## **Autorité environnementale**

# **Avis délibéré de l'Autorité environnementale sur le remplacement du tablier métallique du viaduc ferroviaire de Gilly-sur-Loire (71) et Diou (03)**

**n°Ae: 2016-65**

Figure 3 : coupe en travers du tablier métallique projeté. (Source : dossier)

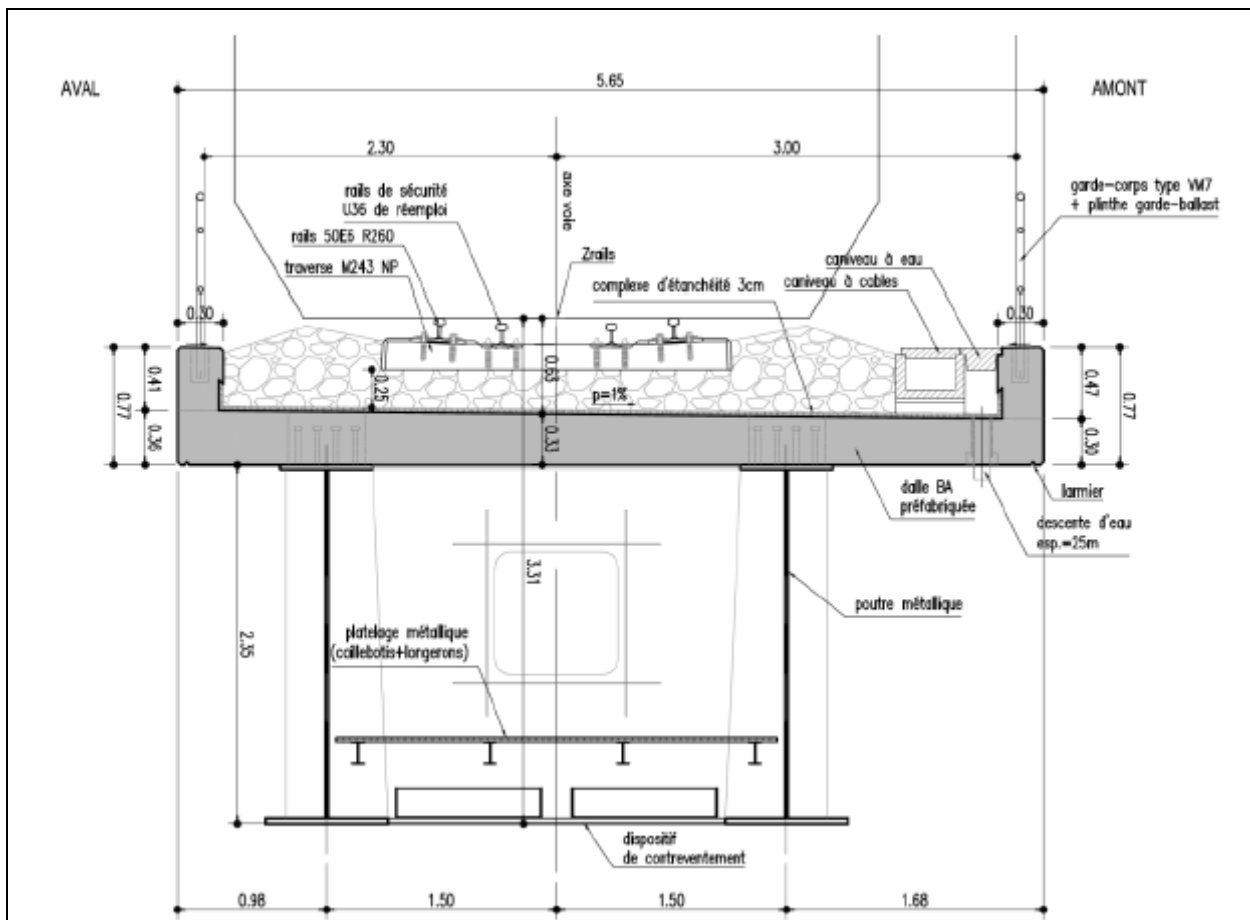
environnement. Le tablier neuf, ne comportant pas de structure en treillis métallique, est cependant d'aspect différent, plus discret que l'existant mais n'offrant pas de transparence. Cependant, rien n'est dit sur le choix des teintes et sur une réflexion qui favoriserait l'insertion paysagère de l'ouvrage. Des photomontages ont été communiqués au rapporteur et il lui a été indiqué que deux propositions de teinte étaient faites, l'une « gris lumière » et l'autre « rouge pourpre », dont les effets visuels sont très différents.

***L'Ae recommande de compléter l'analyse des impacts du projet sur le paysage, notamment en produisant des photomontages, et en précisant le choix qui sera retenu des teintes de peinture pour les différentes composantes de l'ouvrage, pour en assurer l'insertion paysagère.***

Figure 4 : installations de chantier et ouvrages d'accès. (Source : dossier)

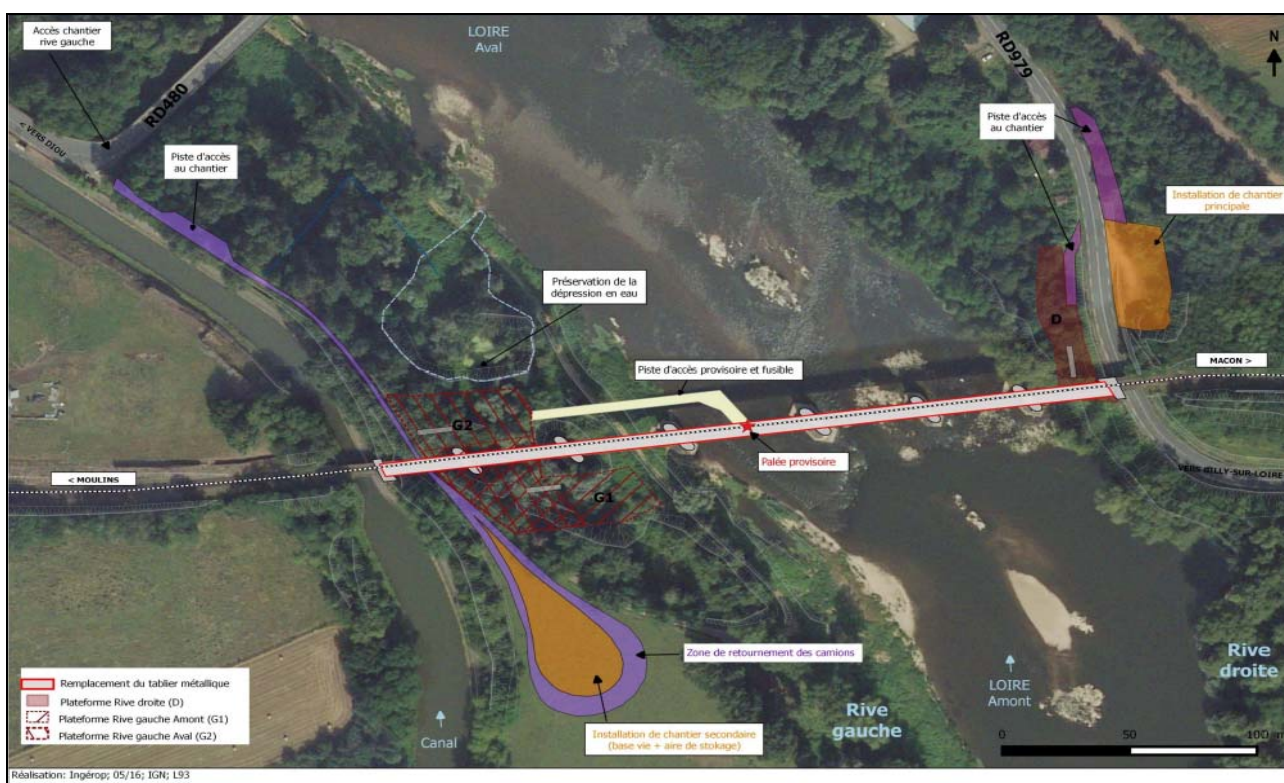
Les accès et installations de chantiers, pour une emprise globale d'environ 0,9 ha en phase 1, 1 ha en phase 2 et 1,5 ha en phase 3 (Figure 5), se composent des éléments suivants :

- une base vie associée à un stockage, installés en rive gauche dans un espace agricole ;
- une plateforme en rive gauche (côté Diou) à l'amont du pont, permettant d'accueillir les installations de chantier, notamment les équipements nécessaires pour la préfabrication du tablier neuf et une grue permettant sa mise en place ; cette plateforme est située dans un espace de forte valeur écologique considérablement menacée par le développement très important de la renouée du Japon (espèce exotique envahissante<sup>12</sup>) ; cette plateforme est partiellement déplacée pour la phase 3 côté aval du pont ;

- une base vie située en rive droite sur une emprise déjà stabilisée, en aménageant son accès depuis la RD979 pour en assurer la sécurité ;
- une plateforme en rive droite à l'aval du pont, permettant d'accueillir une grue et diverses installations nécessaires à l'amont (durant le lancement du tablier neuf) puis essentiellement à l'aval durant la déconstruction du tablier ancien ; cette plateforme est située dans un espace de forte valeur écologique,

- la palée destinée à soutenir un appui temporaire en phase 3 et sa piste d'accès depuis la rive gauche, au sein du lit vif de la Loire.
